REVISION 001 TO A INVITATION TO TENDER

| Title - Sujet : Installations de services publics de faible profondeur – Secteur des opérations – Camping du Mont-Tunnel, Parc national Banff | |
| Solicitation No. - N° de l'invitation : 5P421-21-0050/B | Date : 10 mai 2022 |
| Amendment No. - N° de modification : 001 | |

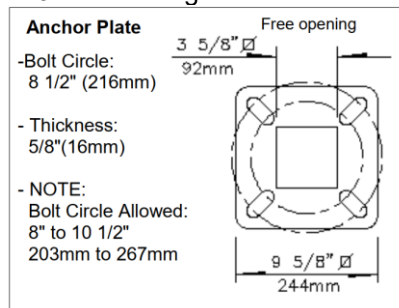
Q15 : Avez-vous un dessin d'atelier du poteau d'éclairage que vous fournissez? Plus précisément, quel est le diamètre du cercle de perçage du poteau?

R15 : Voir l'image ci-dessous.
